ZMĚNA CENY STAVBY

OLK I. třídy - údržba silnic dvouvrstvým mikrokobercem,
Evidenční číslo (ISPROFIN/ISPROFOND) 500 111 0007

SO 103 I/44 Mikulovice

Změnový list

GEODETIKÁ DOKUMENTACE TECHNICKÁ ZPRÁVA

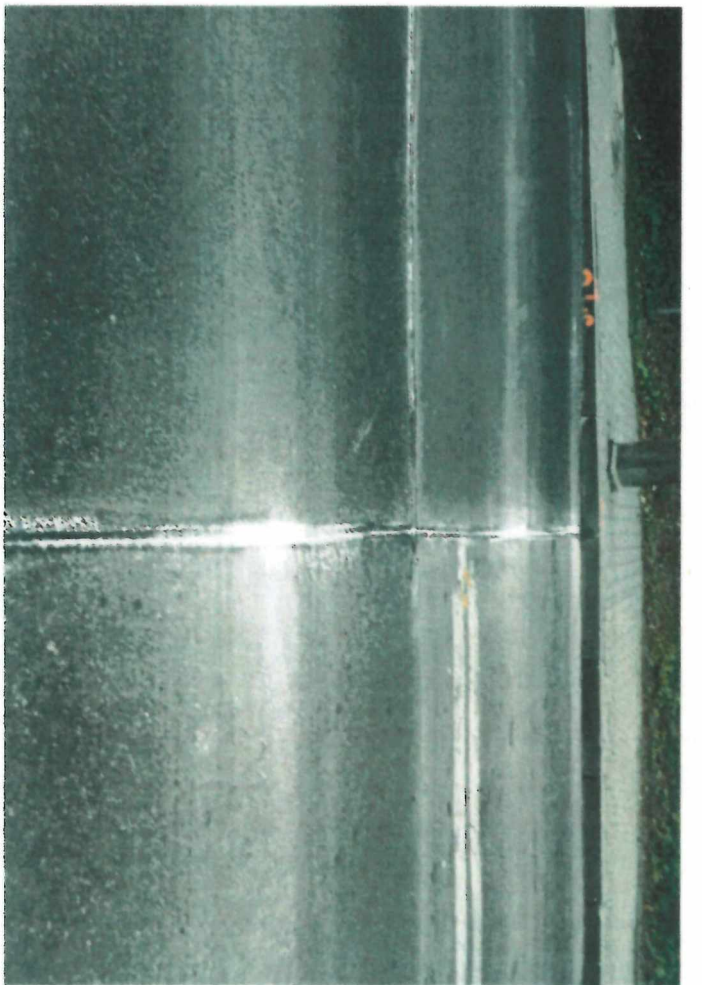
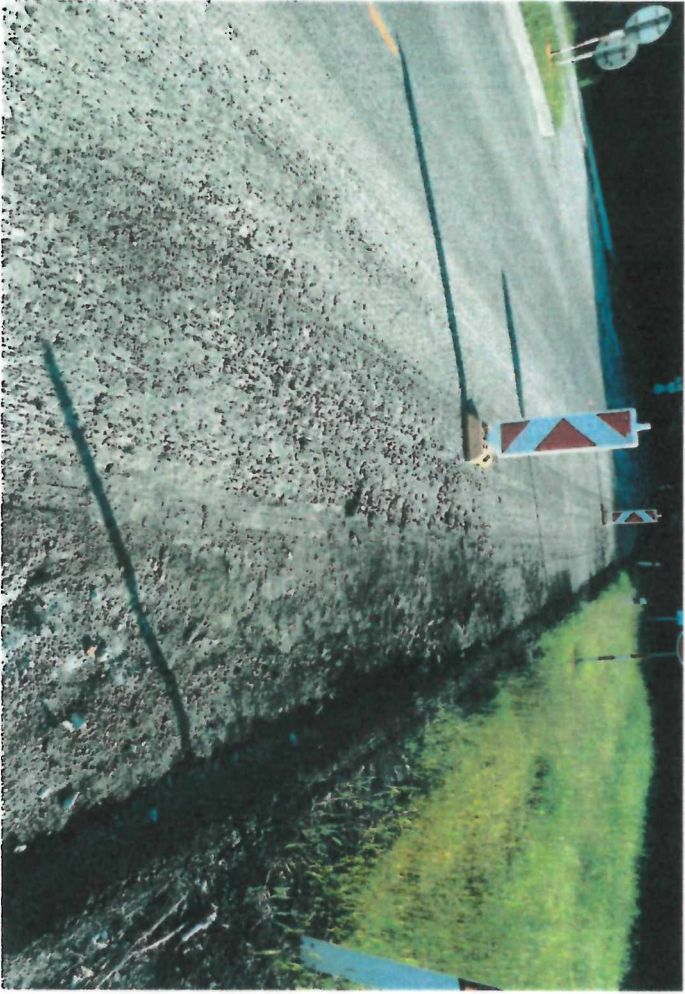
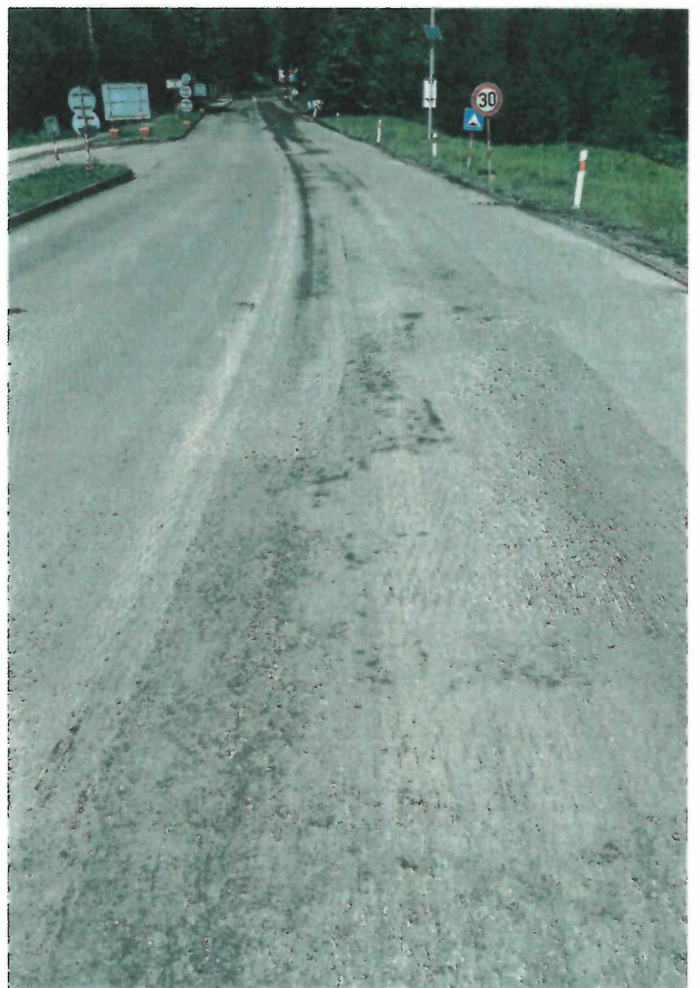
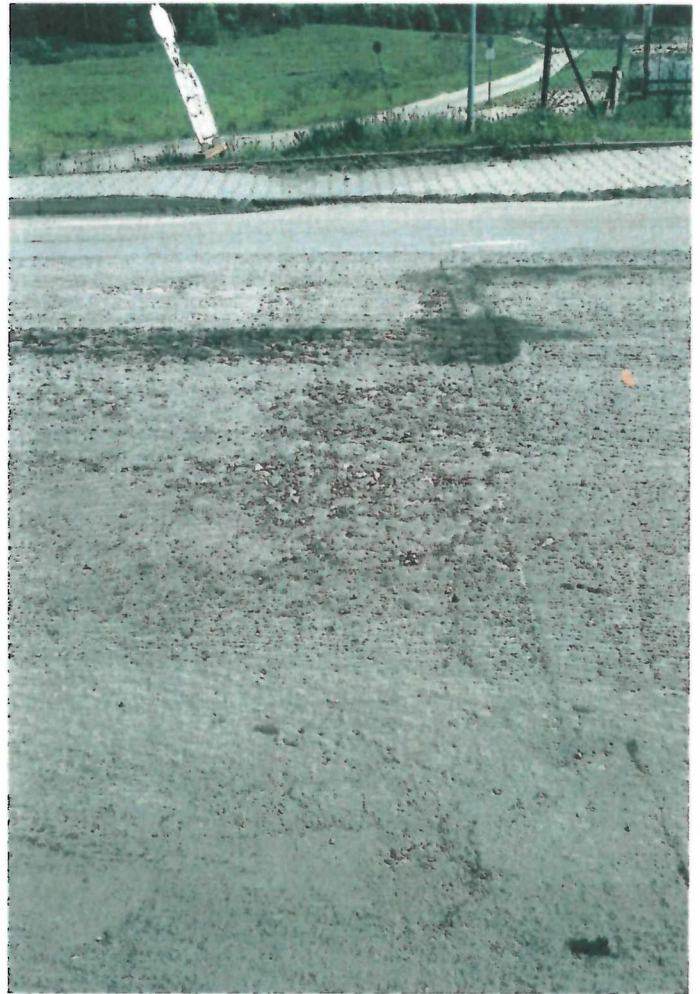
Po položení mikroberce v úseku stanoveném PD byla skutečná plocha zaměřena geodetem.
Z výsledku vyplývá, že naměřená plocha je menší než plocha dle pasportu komunikace.

Na silnici I/44 od křižovatky se silnicí II/457 byly zaměřeny všechny živicové vysprávký (celkem 19 ks) za účelem dokumentace těchto vysprávek a evidenci ploch. Doplnkově pro ucelenou a přehlednou situaci byly ve výrazných bodech zaměřeny i okraje silnice, Okolní situace zaměřována nebyla.
